VW Tiguan Tutti i veicoli con Model Year 2009

Il motore continua a girare dopo aver disinserito l'accensione.

Figura 1.

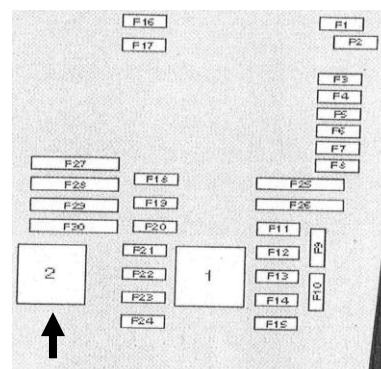
Se su questi veicoli viene segnalato che il motore continua a girare dopo il disinserimento dell'accensione, una possibile causa è un difetto del relè 2 (gestione motore). Il relè 2 della centralina motore si trova nella scatola portafusibili / piastra portarelè (vano motore).

Il relè è posizionato come segue nella scatola portafusibili. (Vedere figura 1/ freccia).

In questo caso viene offerto un relè modificato. Ha il cod. ricambio: 7 M0 951 253 A.
